Landskab og Skov
J.nr. 2023-37463
Ref. mvede
Den 24. april 2024

Oversigt over supplerende oplysninger i sagen om ny 150 kV højspændingsstation ved Ruegyden, Odense Vest

Supplerende oplysninger modtaget 14.09.2023

Figur 6. Områder, som potentielt kan anvendes til nedsivning af regnvand.

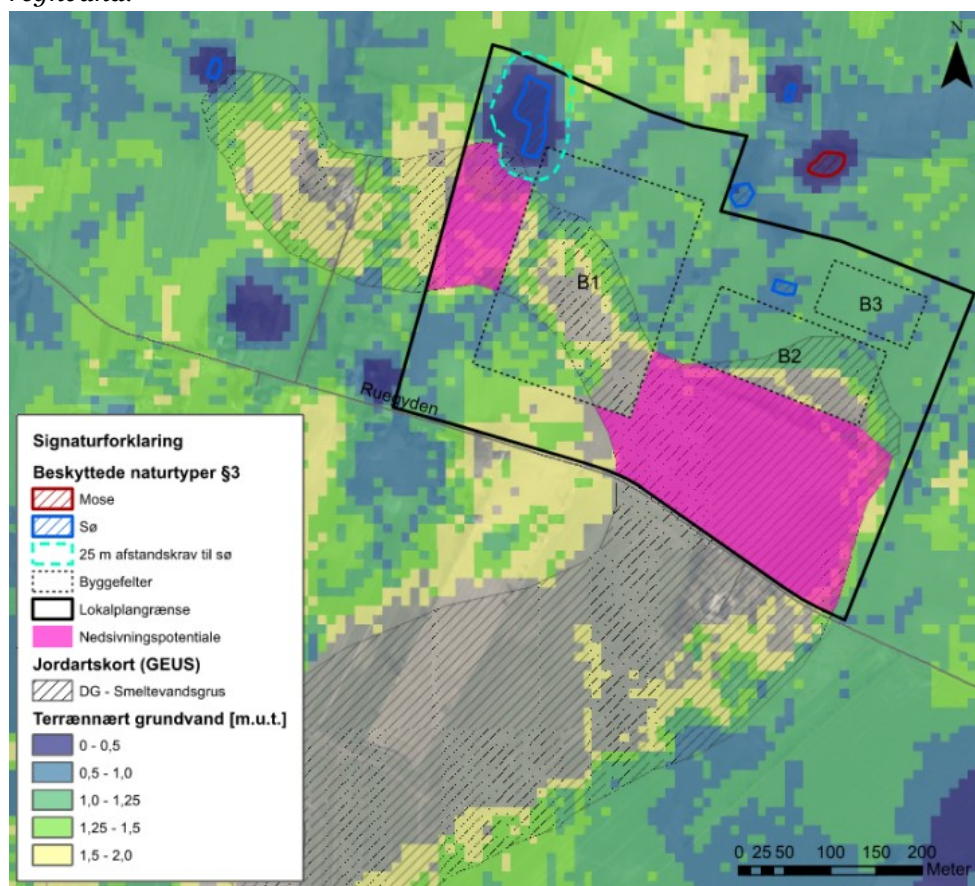
7. Energinet bedes beskrive, hvad et ”traditionelt regnvandsbassin” indebærer inkl. oplysning om valgt filterløsning og hvad der har forbindelse til regnvandsbassinet.

Svar: COWI udarbejdede en regnvandshåndteringsplan i forbindelse med arbejdet med lokalplanen. I denne blev det vurderet, at der syd for 150 kV stationen er et større sammenhængende areal, hvor grundvandsspejlet ligger lavere end 2 m. Sammenholdt med at arealet ifølge jordartskortet består af smeltevandsgrus, som generelt er velegnet til nedsivning, har Energinet besluttet at flytte regnvandsbassinet til dette areal, således det ligger i tilknytning med lavningen. Odense Kommune har oplyst, at flytning af regnvandsbassinet og ændring af adgangsvej er i overensstemmelse med lokalplanen, og det kræver ikke dispensation fra lokalplanen til de ønskede ændringer.

Regnvandsbassinet etableres som et forsinkelsesbassin uden membran til at kunne tilbageholde op stuvning af vand ved regnhændelser. Pga. terrænkoter og det beskyttede dige syd for stationsarealet, er det ikke muligt for vandet at løbe direkte til området med godt nedsivningspotentiale. Der etableres derfor et afløb fra stationsarealet til forsinkelsesbassinet ved underboring af diget. Der anvendes ikke

pesticider eller anden tilsætning af stoffer på stationen. Det er alene alm. tag- og overfladevand fra stationen.

Se nedenstående figur, områder, som potentielt kan anvendes til nedsivning af regnvand.
